DIRECTION GÉNÉRALE DE L’ÉVALUATION ENVIRONNEMENTALE ET STRATÉGIQUE

**Rapport d’analyse environnementale pour la demande de
modification du décret numéro 526-2015 du 17 juin 2015
concernant la mise à jour du projet Dumont – Exploitation d’un
gisement de nickel sur les territoires du canton de Launay et du
canton de Trécession par Magneto Investment Limited
Partnership**

Dossier 3211-16-008

Le 14 février 2023

FIGURE 2 COMPARAISON DES DIGUES PÉRIPHÉRIQUES DU PARC À RÉSIDUS MINIERES ENTRE 2013 ET 2023

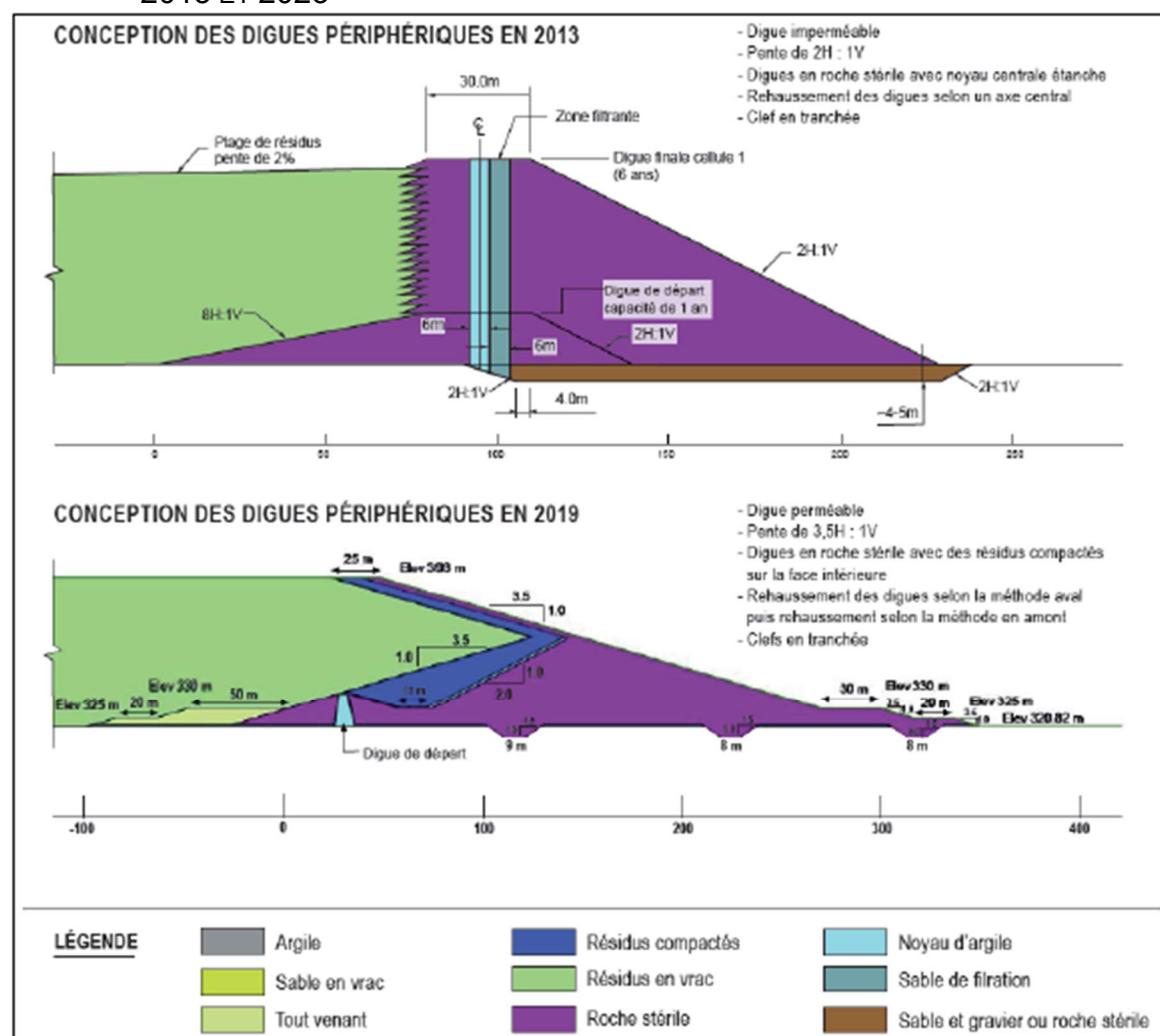
La conception du parc à résidus a été optimisée pour réduire les risques de défaillance. Pour cela, l'initiateur propose d'avoir recours à des digues perméables, ainsi que de modifier la déposition des résidus. Les résidus plus grossiers seront déposés le long des digues et les résidus les plus fins au centre. Ainsi, la quantité d'eau accumulée dans le parc sera réduite et, selon l'initiateur, cette réduction diminuerait les risques de défaillance et de rupture de digues. Les principales différences des caractéristiques des digues du parc à résidus miniers en 2013 et en 2023 sont illustrées par la figure 2.

De plus, des rehaussements des digues seront réalisés annuellement de l'an 1 à l'an 11 d'exploitation, selon une méthode de construction à partir de l'aval. De l'an 12 à 19, le rehaussement des digues périphériques se fera par une méthode de construction à partir de l'amont. La berme et les clés de cisaillement requises pour assurer la stabilité des digues seront construites au fur et à mesure qu'elles seront rehaussées. Les pentes aval des digues du parc à résidus seront

réduites à 3,5H : 1V (comparativement à 2H : 1V en 2013). À l'an 20, le parc à résidus aura atteint sa pleine capacité d'emménagement. Les résidus seront alors déposés dans la fosse jusqu'à la fermeture du complexe minier.

FIGURE 4 SCÉNARIOS DE PROPAGATION DE L'ONDE DE RUPTURE DES RÉSIDUS MINIER EN FONCTION DE L'EMPLACEMENT DE LA BRÈCHE

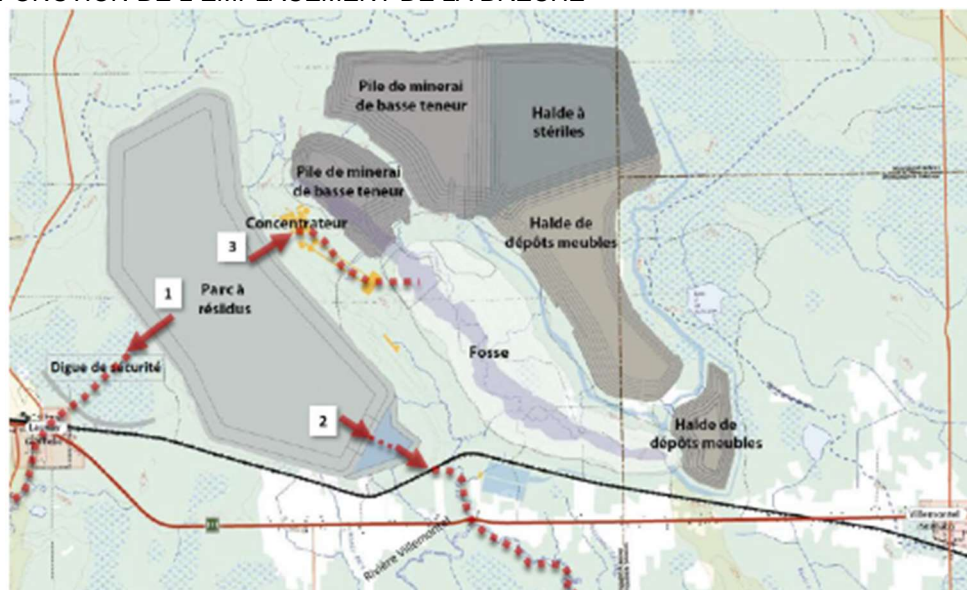
À partir de ces hypothèses, l'initiateur a élaboré trois scénarios de rupture de digue en fonction de l'emplacement du point de rupture sur les digues périphériques (figure 4). Chaque scénario produirait une onde de rupture avec son propre chemin d'écoulement préférentiel. Le scénario 1 simule une rupture dans la digue ouest et vise à évaluer la sécurité des résidents du canton de Launay et le réseau routier.

À l'annexe J de la demande de modification de décret, l'initiateur indique « qu'il est raisonnable de conclure que les impacts potentiels d'une rupture de digue seraient moindres avec le concept de 2019 qu'avec celui de 2013. Plus précisément, le volume rejeté à travers une brèche, composé à la fois d'eau et de résidus en suspension, érodés ou liquéfiés, serait sensiblement plus faible, de sorte que la zone touchée serait proportionnellement plus petite ».

L'initiateur affirme qu'à ce jour, aucune évaluation approfondie de la rupture de digues du parc à résidus miniers n'a toutefois été réalisée à l'aide de modélisations numériques (réponse à la question QCM-35 du document de réponses à la série 1 de questions et commentaires pour la demande de modification de décret, Magneto Investment L.P., mai 2021).

Considérant l'envergure du parc à résidus miniers du projet Dumont et la présence d'éléments sensibles du milieu à proximité, l'équipe d'analyse recommande que l'initiateur soit tenu de fournir, au moment de la demande d'autorisation ministérielle déposée en vertu de l'article 22 de la LQE pour la construction du parc à résidus miniers les informations suivantes :

- *une réévaluation des conséquences environnementales et humaines en cas de rupture de digues, à l'aide de nouvelles modélisations numériques, pour les principaux scénarios de brèches, incluant une rupture en cascade libérant l'eau du bassin d'eau recyclée et les résidus liquéfiés. Le résultat de ces modélisations devra démontrer que la sécurité des usagers de la route 111 et des résidents de la*

- *Une évaluation des coûts de décontamination et de restauration des milieux touchés pour chacun des scénarios d'accident modélisés et expliquer comment il en assumera les coûts.*
- *une mise à jour des analyses de stabilité des digues du parc à résidus, incluant la stabilité des fondations, en fonction des évaluations géotechniques complémentaires et de l'ingénierie détaillée;*
- *la démonstration qu'il détient une couverture d'assurances suffisante pour réparer les dommages pouvant être causés par le pire scénario d'un bris majeur des infrastructures minières avant que ne débute leur construction et qu'il s'engage à la maintenir en vigueur pendant toute la durée du projet.*
